NIEDERSCHRIFT

über die 11. Sitzung des Ausschusses für Umwelt, Energie und Landwirtschaft am Dienstag, 25. Januar 2022

5. Grundlagen für die Genehmigungen für PV-Freiflächen-Anlagen

Potentialgebiet 1:

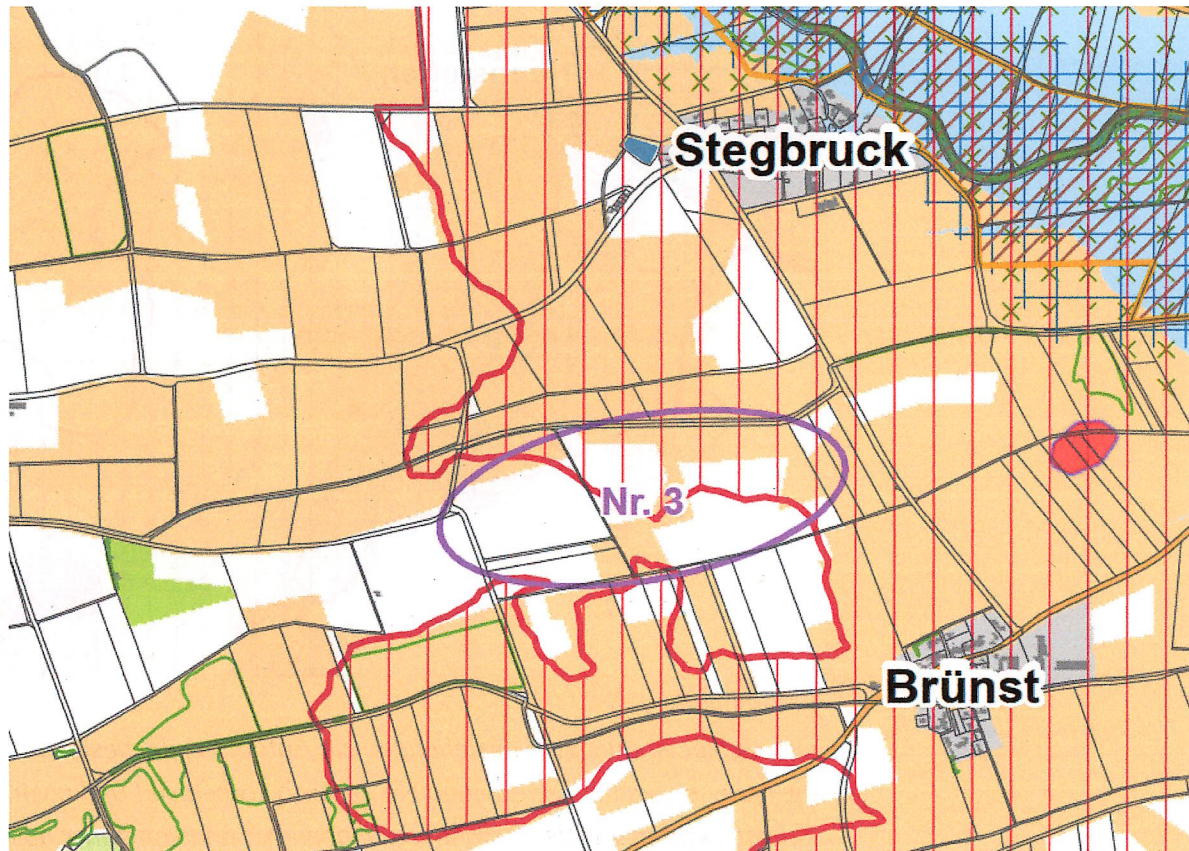
Das Gebiet ist zwar nicht vorbelastet, ist jedoch aufgrund der umliegenden Grünstrukturen weitestgehend von der weiteren Umgebung abgeschirmt und entfaltet deshalb keine negativen Auswirkungen auf das umliegende Landschaftsbild. Regionalplanerische Belange stehen im Plangebiet nicht entgegen. Trotz der fehlenden Vorbelastung wird das Gebiet als geeignet angesehen.

Potentialgebiet 4:

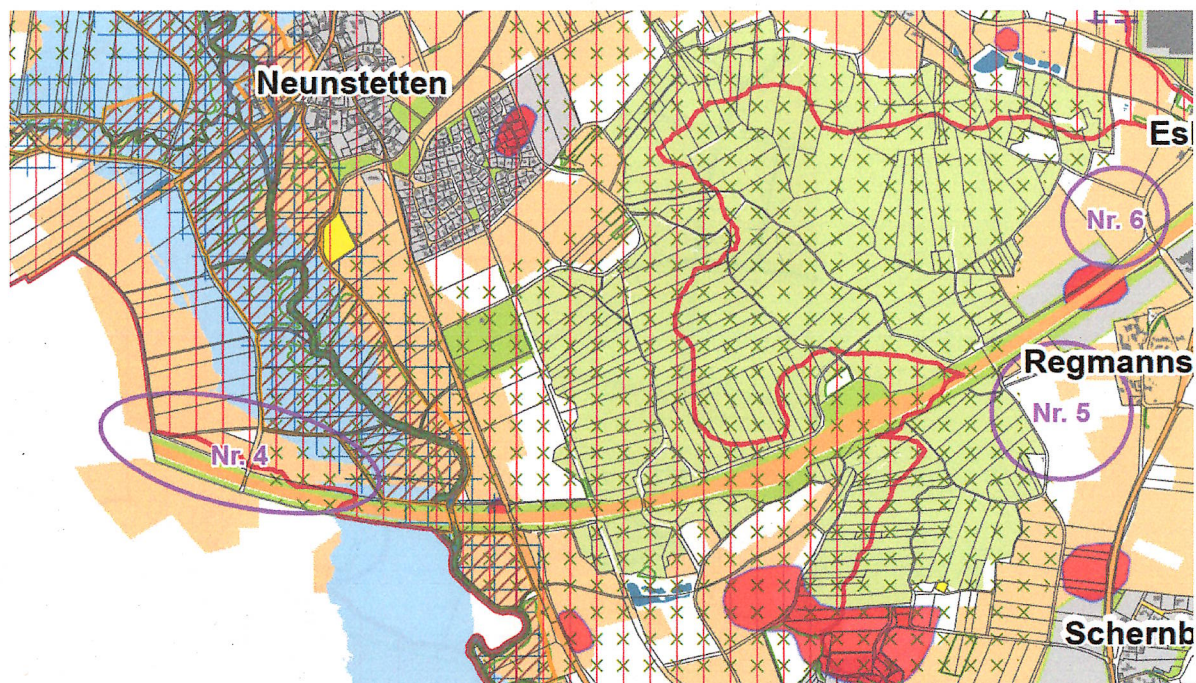
Das Gebiet ist durch die bestehenden die Autobahn und die bestehenden PV-Anlagen vorbelastet, befindet sich aber auch im unmittelbaren Talbereich der Altmühl. Im östlichen Bereich überlagert sich die Planung mit einem landschaftlichen Vorbehaltsgebiet sowie mit einer Wiesenbrüterkartierung. Dort ist nicht ausgeschlossen, dass gegen eine Planung aus regionalplanerischer Sicht Einwendungen insb. auf der Grundlage des in Aufstellung befindlichen Ziels RP8 6.2.3.4 („Freiflächen-Solaranlagen sind außerhalb der regionsweit bedeutsamen schutzwürdigen Täler sowie landschaftsprägenden Geländerücken zu errichten“) erhoben werden. Der westliche Bereich befindet sich hingegen außerhalb dieser Kulisse. Aufgrund der Nähe zur Altmühl würde trotzdem auf geeignete grünordnerische Maßnahmen gedrängt werden. Auch eine intensive Abstimmung hinsichtlich des Artenschutzes wird wohl notwendig sein.

3. Die Potentialfläche 4 soll in der Karte ausgewiesen werden, wobei ca. um die Hälfte verkleinert (nur westl. Gebiet).
Abstimmung: 9:0 -> Zustimmung

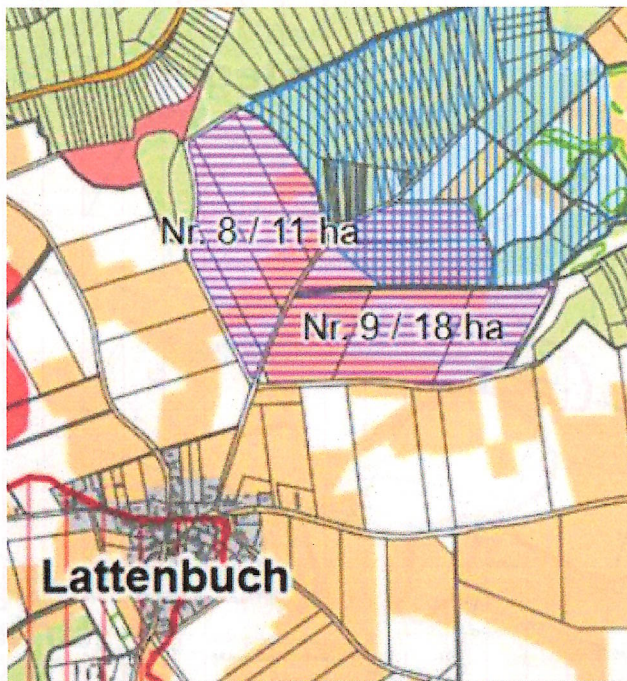
4. Der nördliche Teil von Potentialfläche 8 in Angrenzung an das Wasserschutzgebiet soll mit aufgenommen werden.

Abstimmung: 9:0 -> Zustimmung

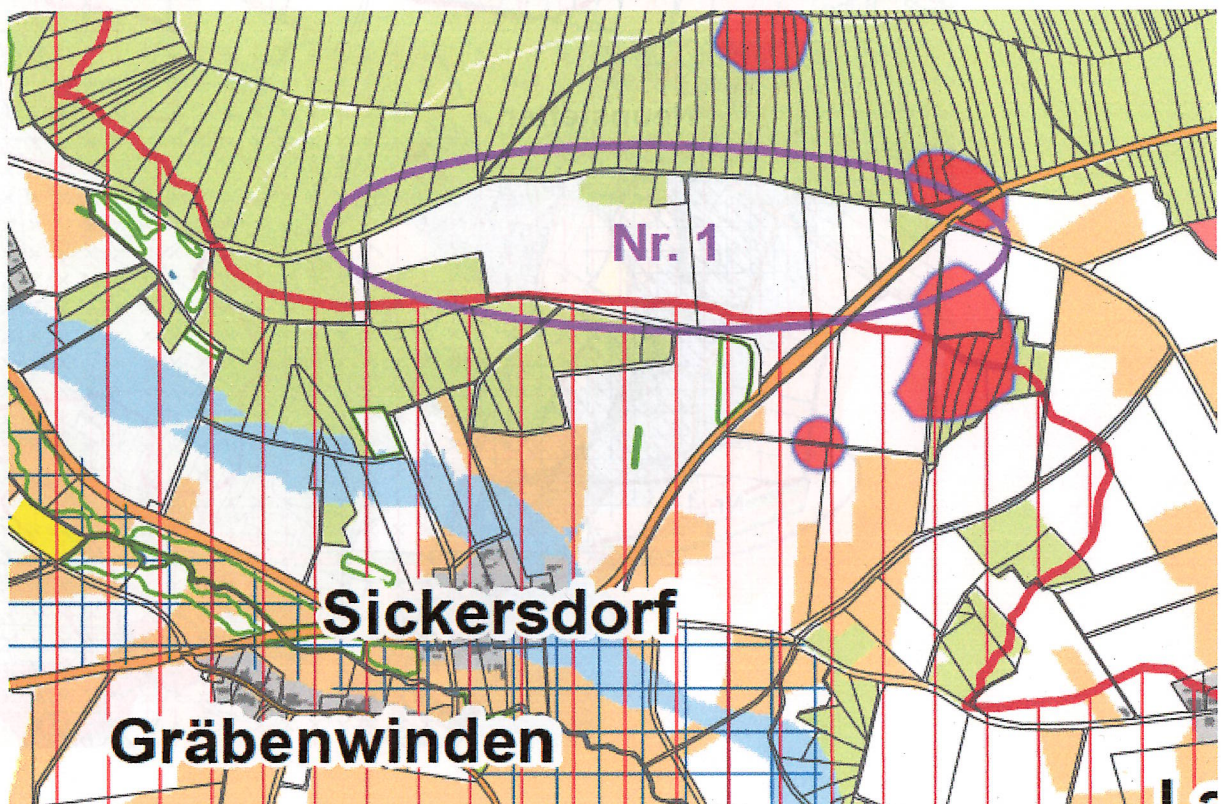
5. Die Potentialfläche 1 soll rechts verkleinert werden:

Abstimmung: 9:0 -> Zustimmung

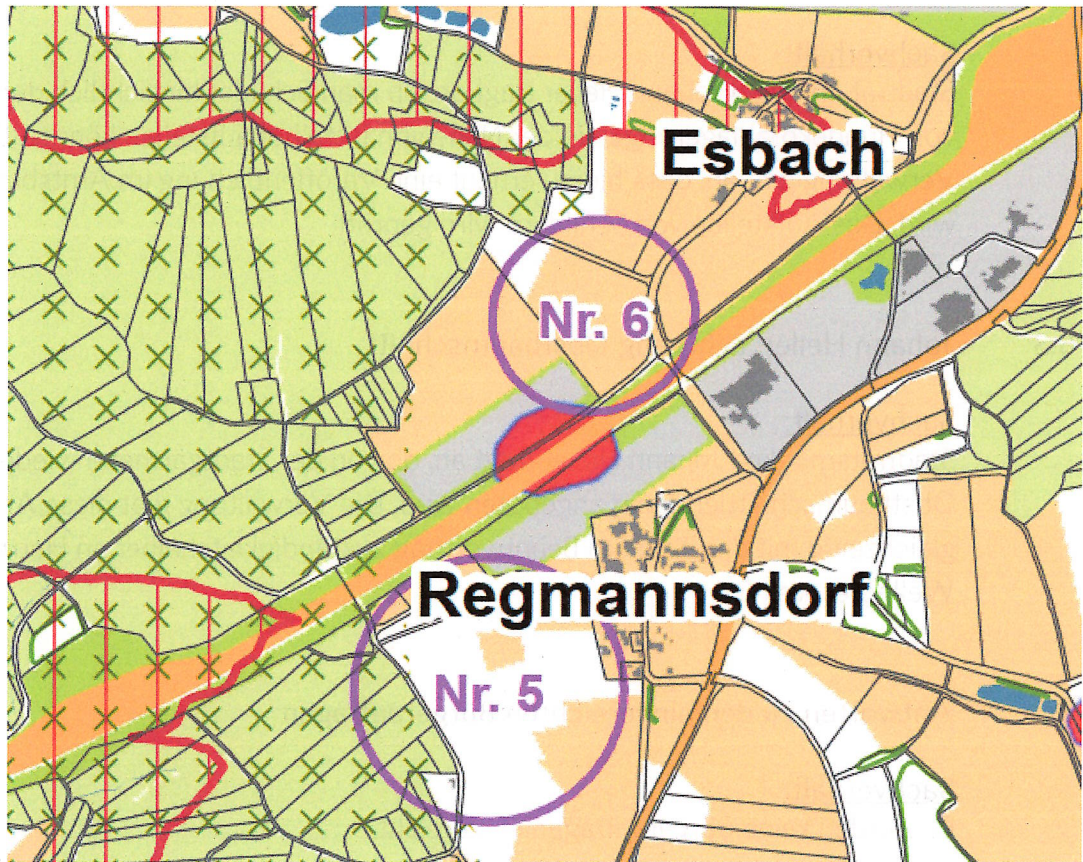
6. Die Potentialfläche 6 soll zum Wald hin vergrößert werden:

Abstimmung: 9:0 -> Zustimmung
